dossier n° CU 87 114 2600058

Par :	SELARL CABINET DUARTE		N° CU 87 114 26D0058
Demeurant à :	89, avenue de Naugeat – 87000 LIMOGES		Demande déposée le 22/05/2026
Propriétaire:	Consorts ATEs		Superficie totale : 2 813 m ²
Sur un terrain sis à :	6bis, rue Marx Dormoy – 87350 PANAZOL

CONSIDÉRANT que la demande porte sur la création d'un lot 2 d'environ 820 m² en vue de construire une maison d'habitation sur un terrain situé 6bis, rue Marx Dormoy, à Panazol (87350) ;

ESQUISSE DE DIVISION

Fiche Eau Potable

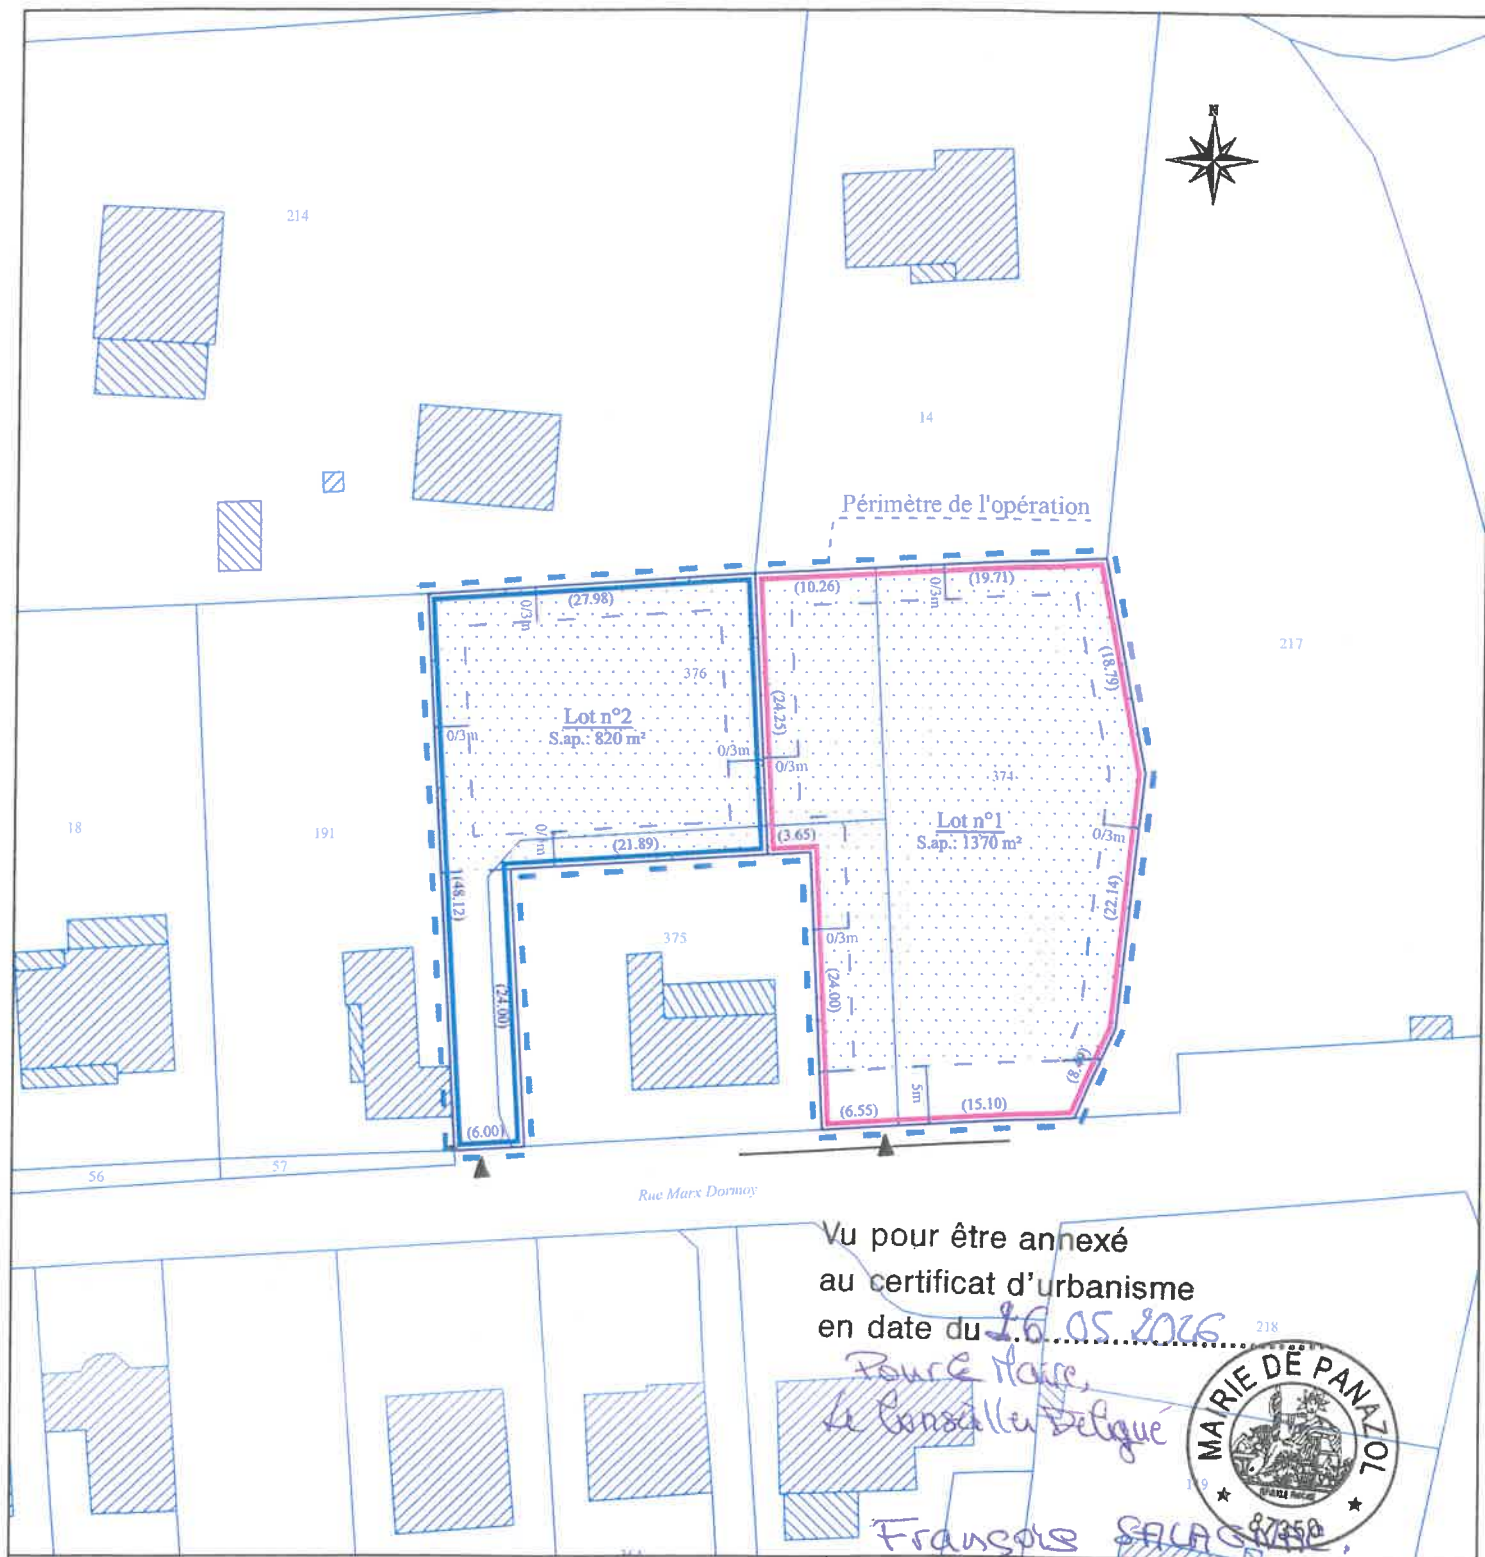
- Une canalisation de distribution en **P.V.C.** de diamètre 63mm existe en façade des parcelles **374, 375 et 376**, section cadastrale **AD**.
- Le Service des Eaux des 3 Rivières, SE3R, pourra réaliser un branchement en **P.E.H.D. 32mm** sur la conduite précitée.
- Les frais de réalisation incomberont au propriétaire du foncier ou à l'acquéreur de la parcelle.
- Le futur abonné devra faire procéder à la pose d'un réducteur de pression individuel après le compteur.
- l'emplacement du compteur est ici à titre indicatif. Son positionnement sera à affiner ultérieurement avec le demandeur.
